# NOTAT

Oppdragsnavn **Fornebu Sentrum**  
 Prosjekt nr. **1350023360**  
 Kunde **Fornebu Sentrum Utvikling AS**  
 Notat nr. **RIB-013**  
 Versjon **01**  
 Til **Trond Skudvig (Fornebu Sentrum Utvikling), Fornebubanen**  
 Fra **Knut Kure, Stein Myhre**  
 Kopi **Rune Stangeland (Rodeo arkitekter)**

## TILBAKEMELDING TIL KOMMENTARER FRA FOB TIL NOTAT RIB-010

Dato 18.11.2022

Figur 1 Utvekslingskonstruksjoner mangler opplegg i grensesnitt mot FOB

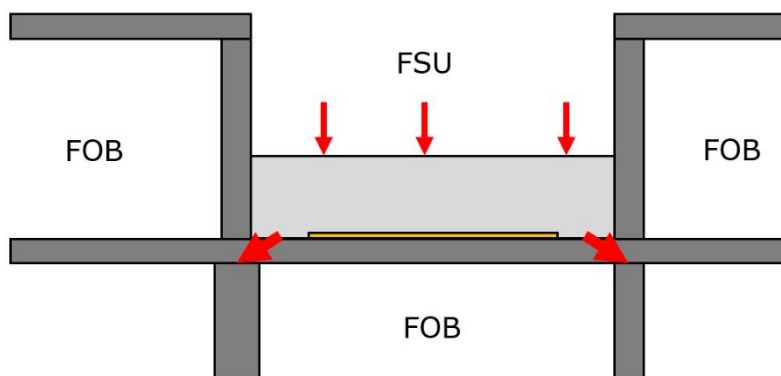
Et betydelig omfang av FSU sine konstruksjoner skal ha opplegg inn mot områder hvor FOB bygger over kote +5,2. Dette gjelder eksempelvis FOBs oppstikkende sjakter, tekniske rom kulverter mm. I disse områdene er det ikke mulig å lande oppleggskrefter av nødvendig størrelse ned på FOB sine dekker slik Basens 3D-modell foreligger i dag. Det er derfor for tiden uklart hvordan FSU skal kunne etablere bebyggelse i disse områdene. Situasjonen er illustrert på Figur 1. For å sikre aktive fasader mot torgområder bør man ikke basere seg på å etablere vekslinger over FOBs konstruksjoner på vist figuren.
